Modulo per la presentazione delle osservazioni per i piani/programmi/progetti sottoposti a procedimenti di valutazione ambientale di competenza statale

ID: Codice procedura (ID_VIP/ID_MATTM):10844

Impianto per la produzione di energia elettrica da fonte eolica, costituito da 6 aerogeneratori della potenza complessiva di 37,2 MW, un sistema di accumulo da 25 MW e relative opere connesse in località "Rempillo" nel comune di Pitigliano (GR).

ALLEGATO alle OSSERVAZIONI all' IMPIANTO EOLICO denominato REMPILLO nel COMUNE di PITIGLIANO (GR). Com

Analisi degli Impianti Eolici Esistenti e in Progetto

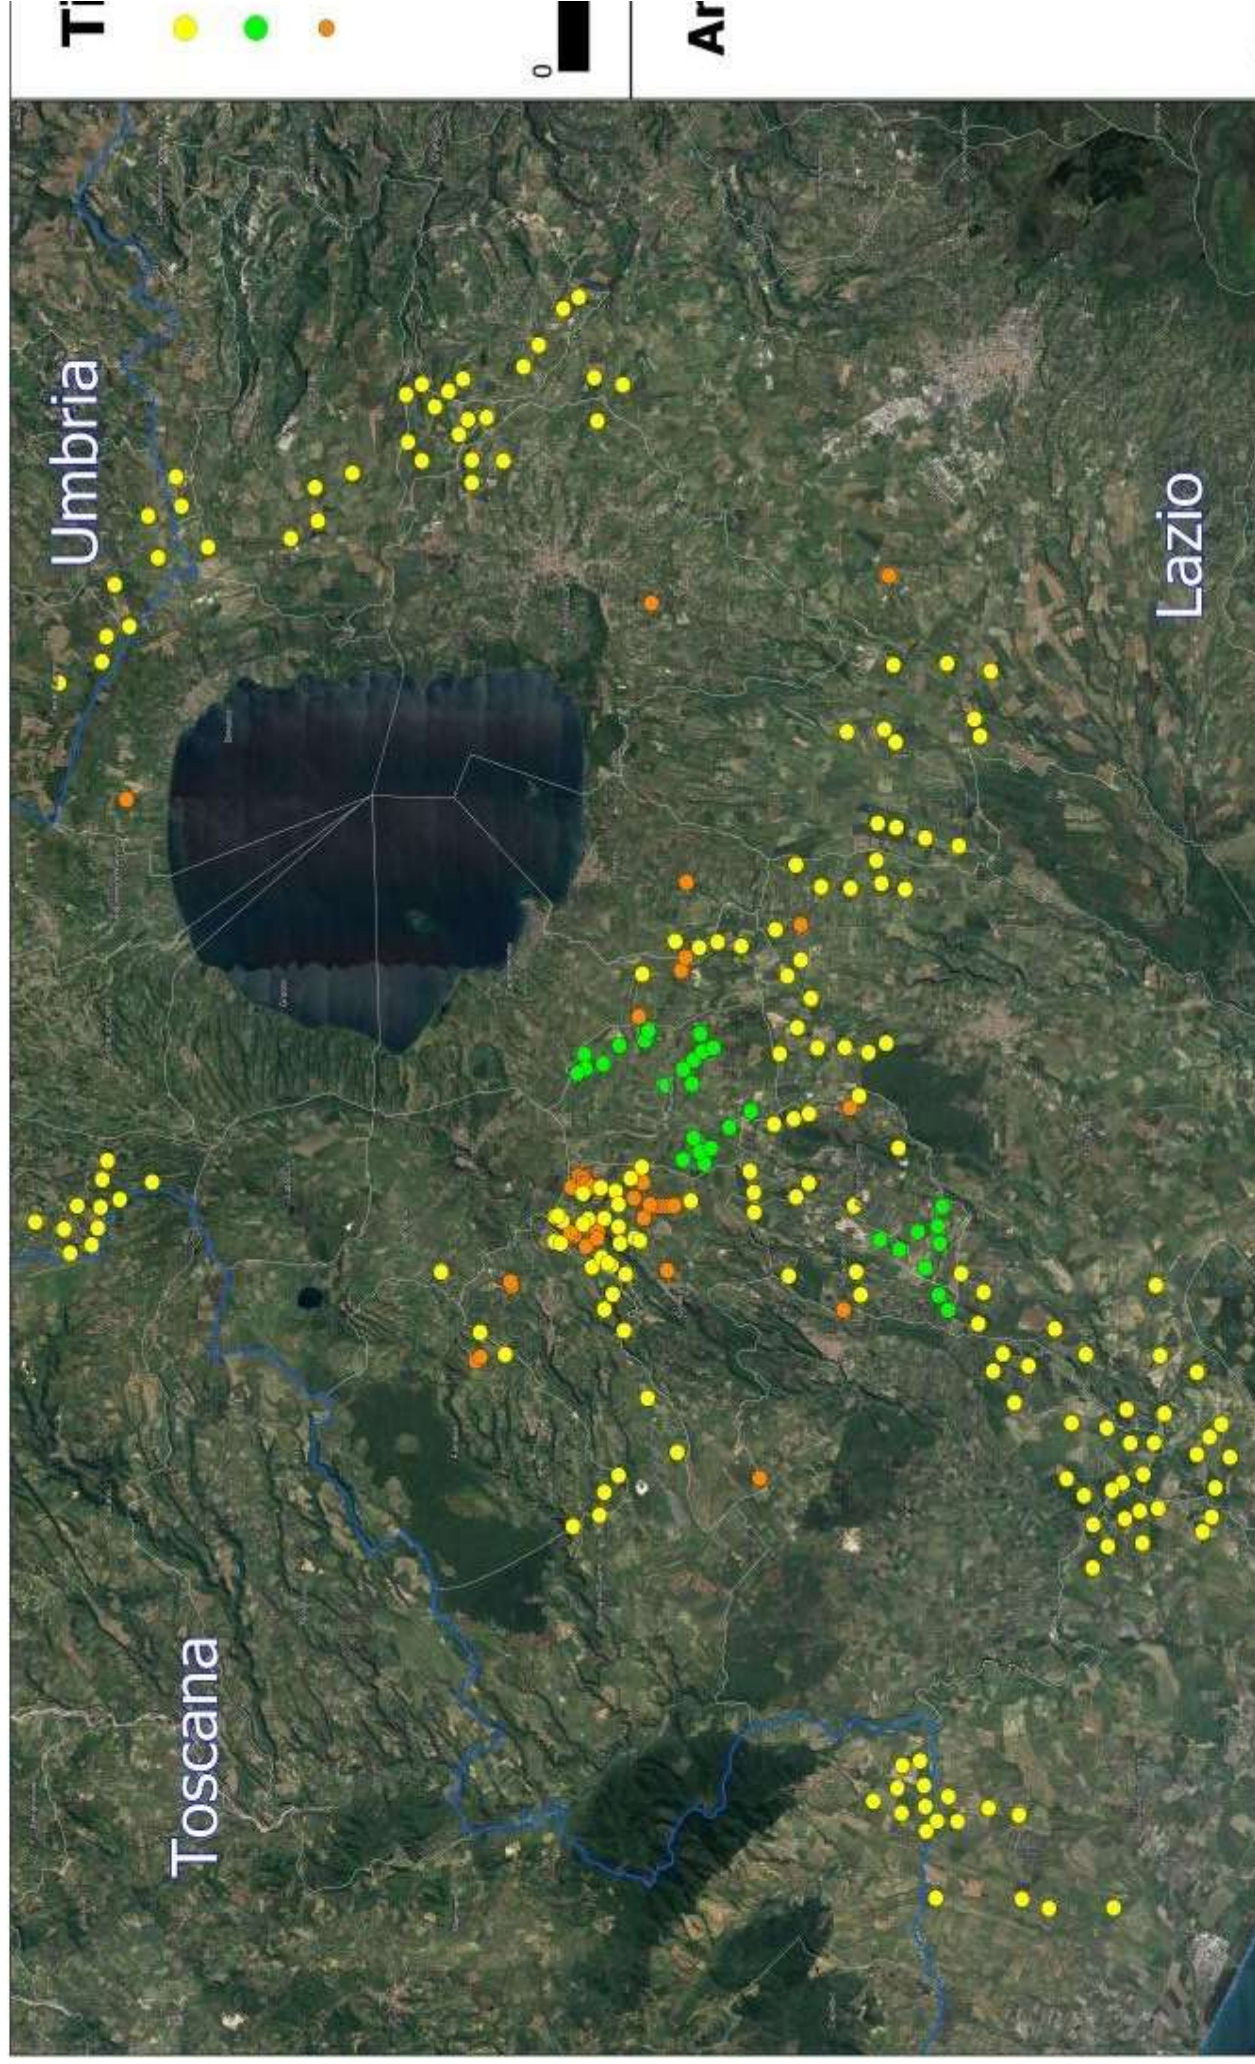
nn. 1 e 2 e crea anche degli impatti negativi anche sui beni naturalistici come verrà dettagliato nell'Osservazione n. 4. Inoltre andrebbe a sommarsi al già enorme cumulo di impianti eolici e fotovoltaici e geotermici che già creano una elevata criticità ambientale nella provincia di Viterbo e interferiscono anche con il territorio toscano come si può vedere dalle immagini nn. 4 e 5 dell'Allegato n. 1.

Analisi di Intervisibilità Cumulativa delle Pali

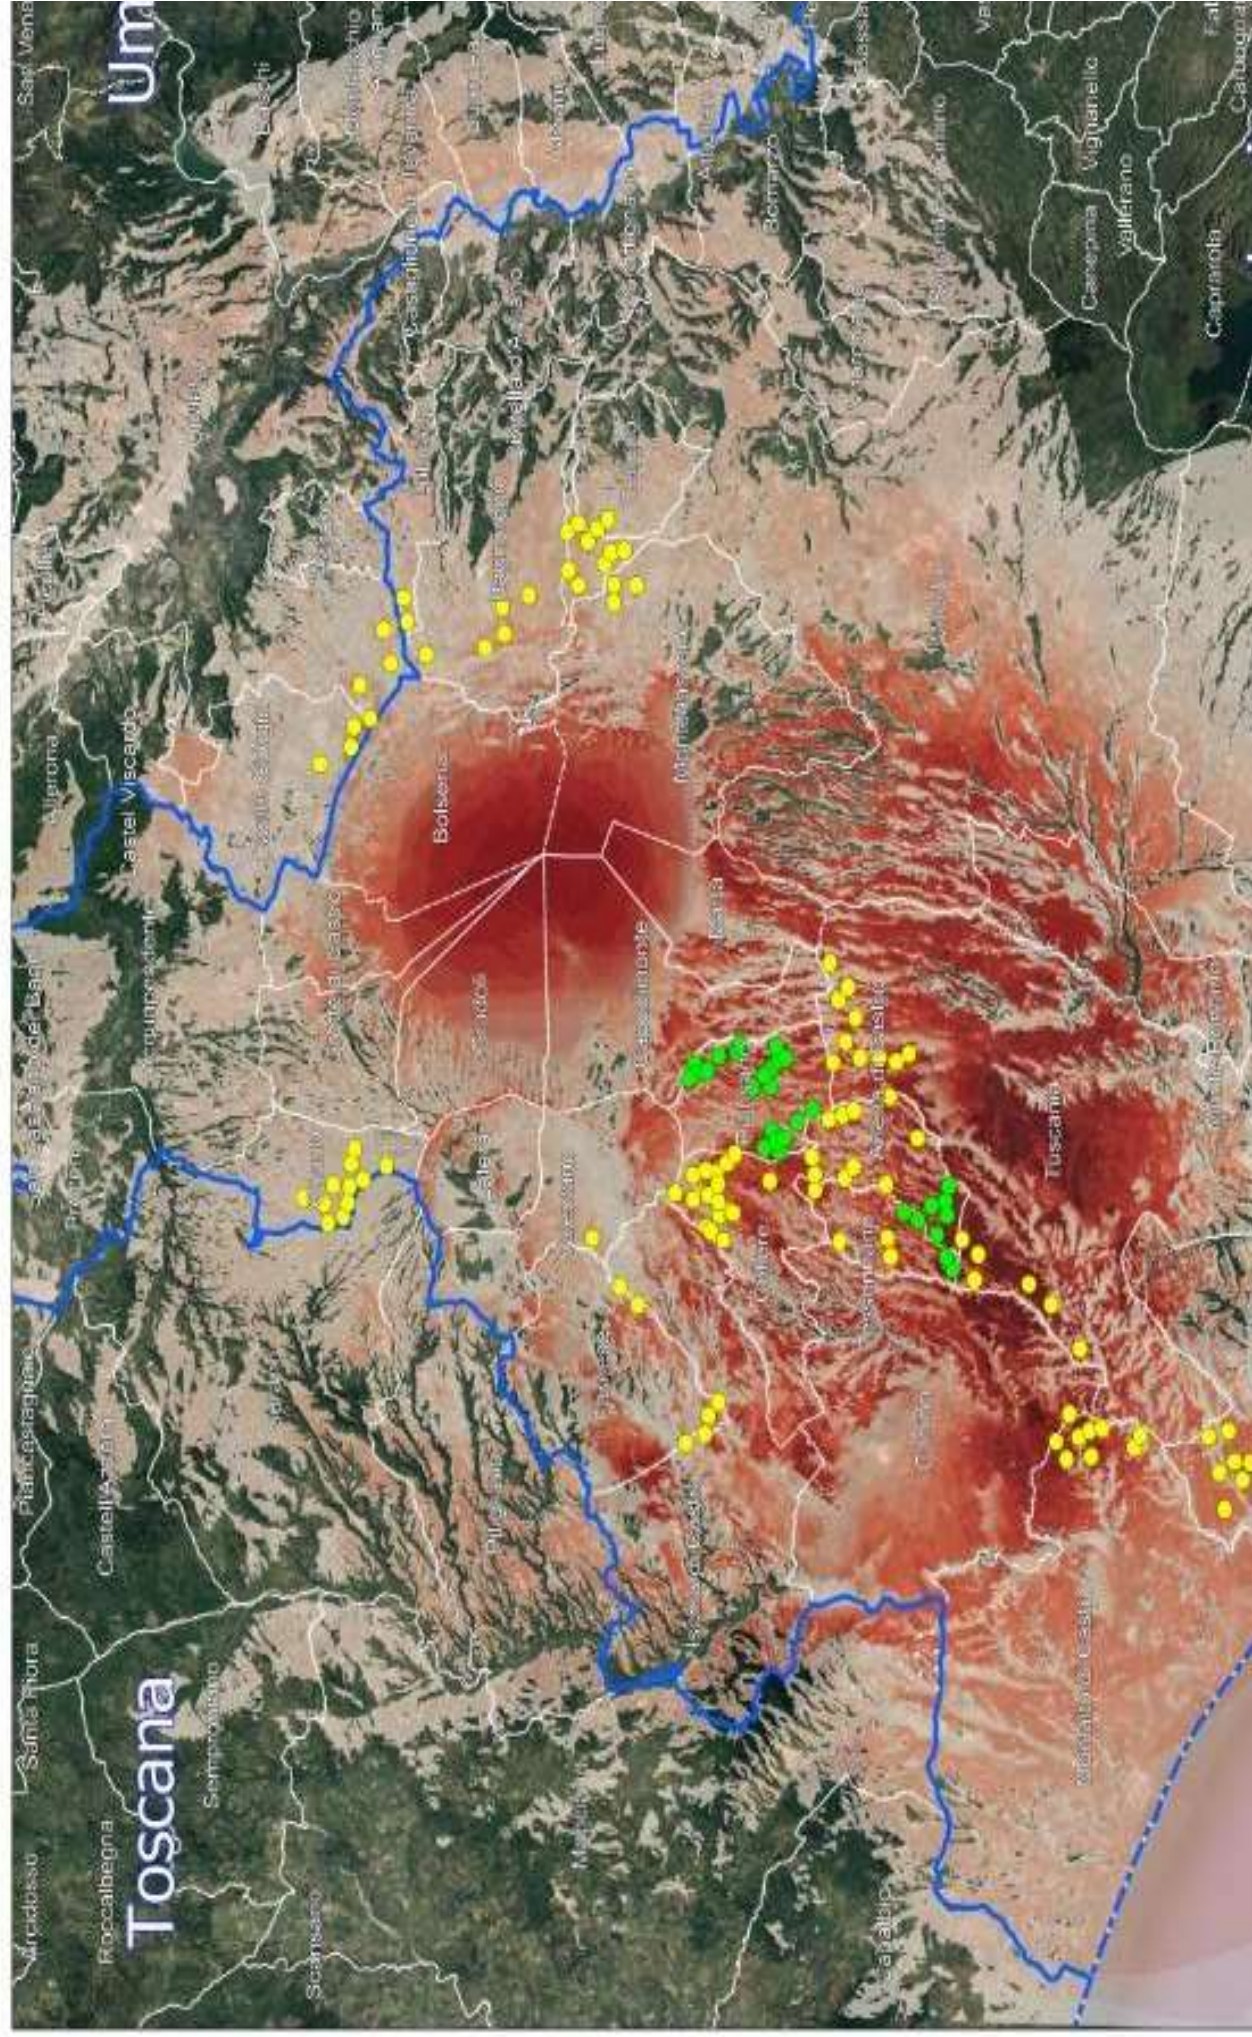
- Atmosfera
- Ambiente idrico
- Suolo e sottosuolo
- Rumore, vibrazioni, radiazioni
- Biodiversità (vegetazione, flora, fauna, ecosistemi)
- Salute pubblica
- Beni culturali e paesaggio
- Monitoraggio ambientale
- Altro: **IMPATTO VISIVO, CUMULABILITA' degli IMPIANTI e NOTEVOLE INTERVISIBILITA'.**
